**RESOLUCIÓN No.2285**  
**ARMENIA QUINDÍO, 06 DE SEPTIEMBRE DE 2023**

**"POR MEDIO DEL CUAL SE OTORGA UN PERMISO DE VERTIMIENTO DE AGUAS RESIDUALES DOMÉSTICAS PARA UNA VIVIENDA CONSTRUIDA Y SE NIEGA PARA LA VIVIENDA QUE SE PRETENDE CONSTRUIR EN EL PREDIO 1) EL VERGEL VEREDA LA PALMERA DEL MUNICIPIO DE FILANDIA CON CAPACIDAD HASTA POR OCHO (8) PERSONAS PARA LA VIVIENDA CONSTRUIDA Y SE ADOPTAN OTRAS DISPOSICIONES"**

**"CONCEPTO TÉCNICO PARA TRÁMITE DE PERMISO DE VERTIMIENTO – CTPV - 064 - 2023**

Imagen 1. Diagrama del sistema de tratamiento de aguas residuales domésticas

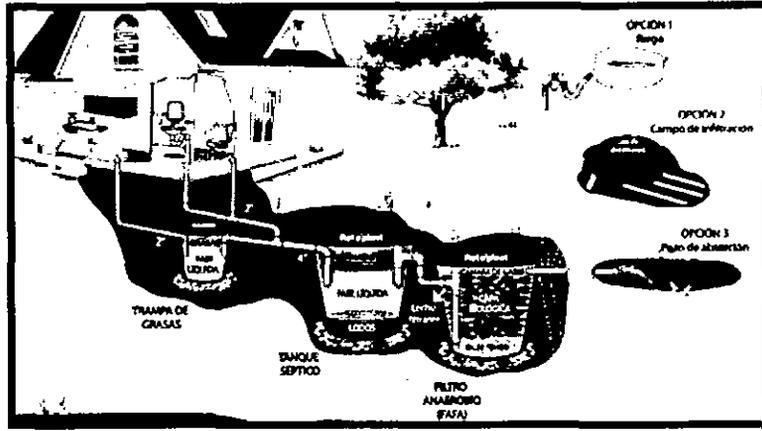
Según la documentación técnica aportada, las Aguas Residuales Domésticas (ARD) generadas en el predio contenido de la solicitud de permiso de vertimiento se conducirán a dos (2) Sistemas de Tratamiento de Aguas Residuales Domésticas (STARD) de tipo convencional, los cuales se describen a continuación:

**STARD 1 (sistema propuesto)**

Trampa de Grasas: Para el pre tratamiento de las Aguas Residuales Domésticas generadas en el STARD 1, se propone la instalación de una (1) Trampa de Grasas prefabricada de 250 litros de capacidad.

Sistema Séptico Integrado: Para el tratamiento y pos tratamiento de las Aguas Residuales Domésticas generadas en el STARD 1, se propone la instalación de un (1) Sistema Séptico Integrado prefabricado de 2000 litros de capacidad.

Disposición final del efluente: En el ensayo de infiltración realizado, se obtuvo una tasa de percolación promedio de 10.00 minutos por pulgada, por lo que para el cálculo del área de absorción requerida se utilizó una tasa de absorción de 2.25 m<sup>2</sup>/persona. A partir de la población de diseño y la tasa de absorción utilizada, para el STARD 1 se propone la construcción de un (1) Pozo de Absorción de 1.50 metros de diámetro y 2.40 metros de altura útil (desde la cota batea de la tubería de entrada hasta el fondo del pozo). Este sistema de disposición final dispone de un área de infiltración de 11.31 m<sup>2</sup>.

**STARD 2 (sistema construido)**

Trampa de Grasas: Para el pre tratamiento de las Aguas Residuales Domésticas generadas en el STARD 2, se propone la instalación de una (1) Trampa de Grasas prefabricada de 250 litros de capacidad.

Tanque Séptico: Para el tratamiento de las Aguas Residuales Domésticas generadas en el STARD 2, se propone la construcción de un (1) Tanque Séptico en material de 4914 litros de capacidad, con las siguientes dimensiones: L1 = 1.80 m, L2 = 0.90 m, Ancho = 1.40 m, Altura Útil = 1.30 m.

Filtro Anaerobio de Flujo Ascendente: Para el pos tratamiento de las Aguas Residuales Domésticas generadas en el predio contentivo de la solicitud de permiso de vertimiento, se propone la construcción de un (1) Filtro Anaerobio de Flujo Ascendente en material de 3150 litros de capacidad, con las siguientes dimensiones: Largo = 1.25 m, Ancho = 1.40 m, Altura Útil = 1.80 m.

Disposición final del efluente: En el ensayo de infiltración realizado, se obtuvo una tasa de percolación promedio de 10.00 minutos por pulgada, por lo que para el cálculo del área de absorción requerida se utilizó una tasa de absorción de 2.25 m<sup>2</sup>/persona. A partir de la población de diseño y la tasa de absorción utilizada, para el STARD 2 se propone la construcción de un (1) Pozo de Absorción de 1.50 metros de diámetro y 3.80 metros de altura útil (desde la cota batea de la tubería de entrada hasta el fondo del pozo). Este sistema de disposición final dispone de un área de infiltración de 17.91 m<sup>2</sup>.

- La documentación técnica presentada se ajusta a los lineamientos técnicos establecidos en la Resolución No. 0330 de 2017.
- Según lo encontrado en la visita técnica referenciada, el predio cuenta con uno de los STARD construidos. Está pendiente la construcción del otro STARD y de su respectiva vivienda.

- La contribución de aguas residuales a los sistemas propuestos debe ser generada por un máximo de cinco (5) contribuyentes permanentes en el STARD 1 y de ocho (8) contribuyentes permanentes en el STARD 2.

- Para la disposición final de las aguas tratadas en el STARD 1, se calcula un área de 1.77 m<sup>2</sup>, distribuida en un (1) Pozo de Absorción, ubicado en coordenadas MAGNA SIRGAS Colombia Origen Oeste 1010389 m Norte, 1153350 m Este.

- Para la disposición final de las aguas tratadas en el STARD 2, se calcula un área de 1.77 m<sup>2</sup>, distribuida en un (1) Pozo de Absorción, ubicado en coordenadas MAGNA SIRGAS Colombia Origen Oeste 1010420 m Norte; 1153370 m Este.
